### **Budowa drogi wewnętrznej ulicy Spacerowej w Legionowie**

**Treść pytania i odpowiedź na zapytanie przesłane drogą elektroniczną (e-mailem) dnia 19.07.2018 r.**

**Rys. nr 2**

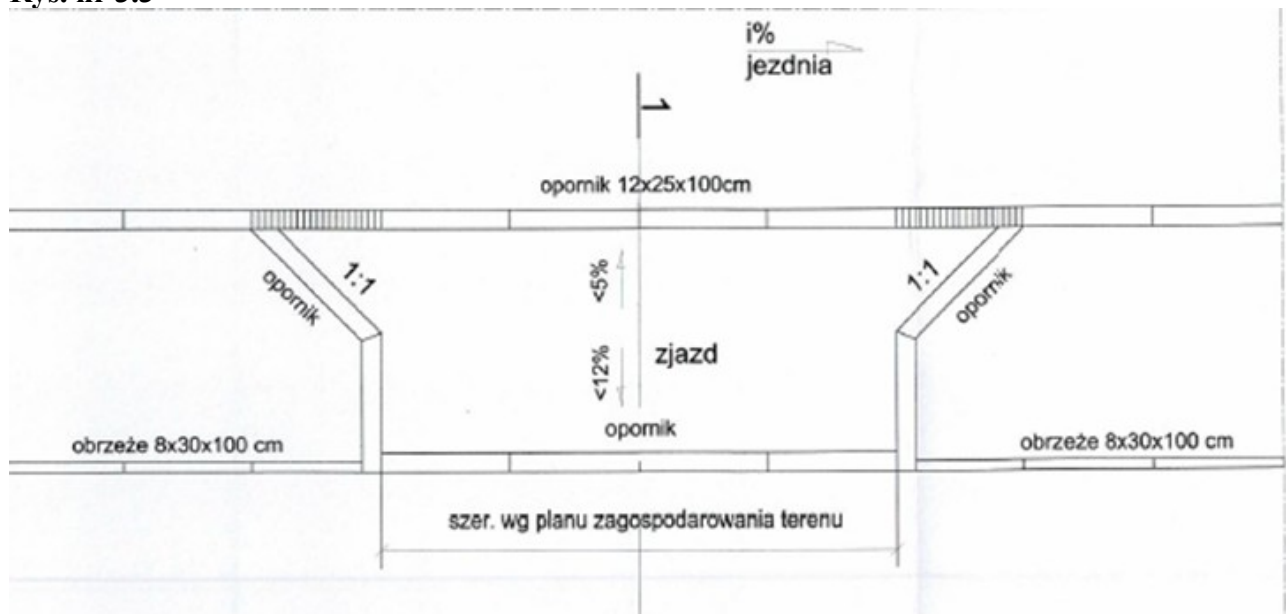
Rysunek nr 2 “Projekt zagospodarowania terenu” zakłada wykonanie obramowania z obrzeża betonowego 8x30x100 cm, natomiast rys. nr 3.3 “Zjazd indywidualny” zakłada obramowanie zjazdu z opornika betonowego 12x25x100 cm. Prosimy o informację, jak wykonać obramowania zjazdów.

Obramowanie zjazdów należy wykonać z opornika betonowego.
